Vedr.: Jernbanebroen over Limfjorden – udskiftning af broklap
Validering af projekt
Notat nr. 1

Formålet med dette notat er at opsummere kommentarer og spørgsmål som er opstået under gennemgangen.

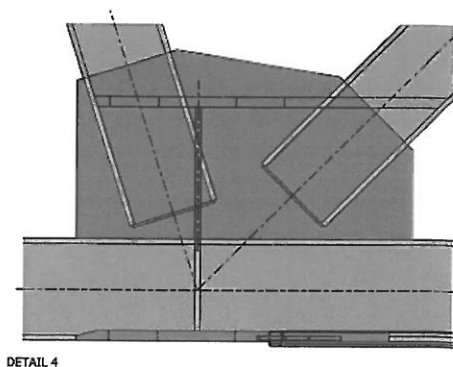
Samlinger udført som detalje 7, med plader på ydersiden, må kunne konkluderes at besværliggøre inspektion og vedligehold af samlingen mere end nødvendigt? Som eksempel kan udklippet herunder ses.

1.3.11. Lastpåsettelse i FE-model [Bilag A.2 i BD]

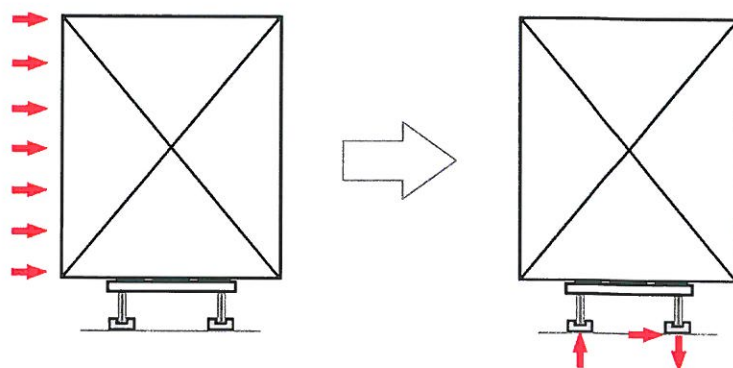
Ved lasttilfælde med vind på tog, er vinden påsat begge skinner. Ville det ikke være mere reelt at vindlasten kun blev påsat læsiden skinne, samtidig med et tilhørende moment som vil forsøge at løfte toget i luvsiden samt give ekstra nedadrettede kræfter på læsiden?

For at illustrere denne problematik, er der herunder vist hvordan vinden tænkes at angribe med røde pile, mens de resulterende kræfter i skinnerne er vist med røde pile.

1.3.16. Udmattelse [Bilag C i BD]

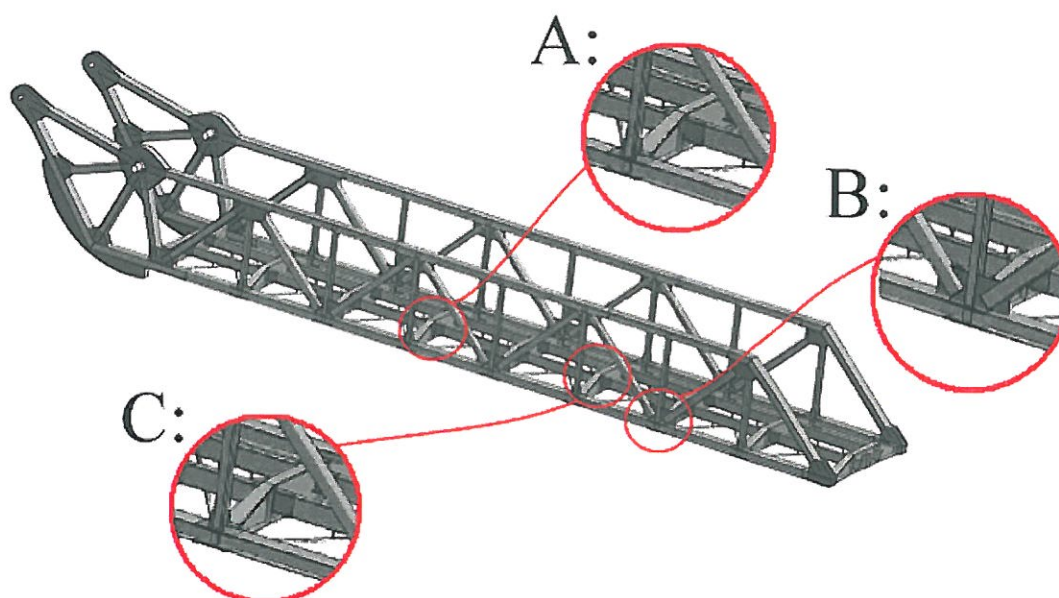
Ved udmattelsesberegninger er der ikke medtaget dynamisk forøgelsesfaktor, Φ_2 , samt skadesækvivalent faktor, λ . Medfører udeladelse af disse ikke usikre beregninger?

Ved beregning af udmattelsen i samlingerne er der ikke sammenhæng mellem grafer, diagrammer og tabeller. Diagrammer viser kun halvdelen af den spændingsvidde som grafen gør, mens det er forskelligt om der i tabellen er skrevet en hel eller en halv spændingsvidde som karakteristisk værdi. Der bedes for dokumentationens læsbarhed og overskuelighed skyld om en forklaring på sammenhæng mellem grafer, diagrammer og tabeller.
